CCR-VIA -- COMITATO DI COORDINAMENTO REGIONALE PER LA VALUTAZIONE D'IMPATTO AMBIENTALE

Giudizio n° 3175/20 del 14/05/2020

Oggetto: Cava di calcare Navelli

Tipo procedimento: VERIFICA DI ASSOGGETTABILITA' AMBIENTALE ai sensi dell'art. 19 del D.Lgs. N° 152/2006 e ss.mm.ii.

Figura 8 – posizionamento dei recettori

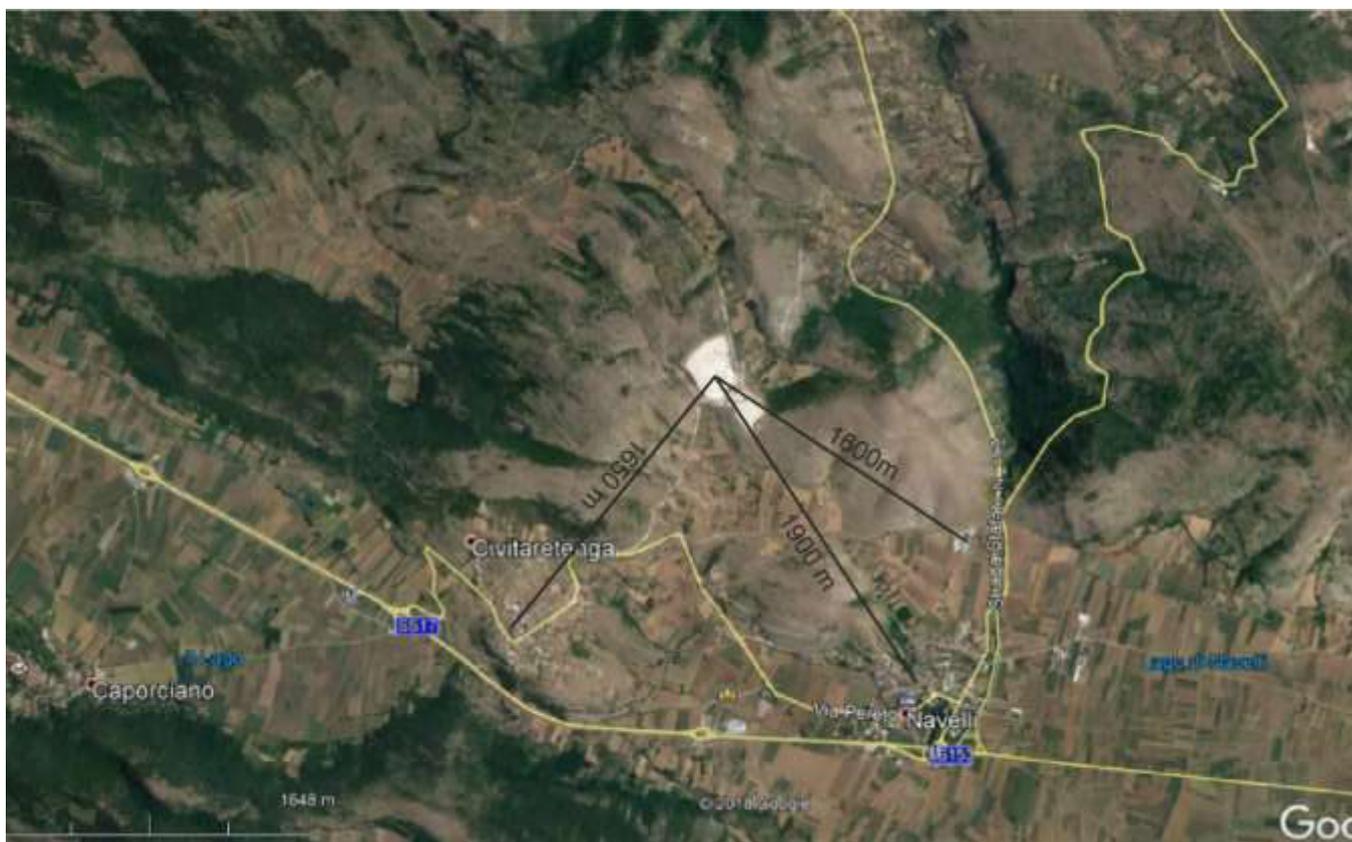
Come corpo ricettore viene individuato esclusivamente l'ambiente circostante in quanto il tecnico dichiara che "non ci sono edifici civili nelle vicinanze la struttura più vicina dista circa 12 km", sebbene da figura 8 si evinca che sono presenti recettori a 1600, 1650 e 1900 m.
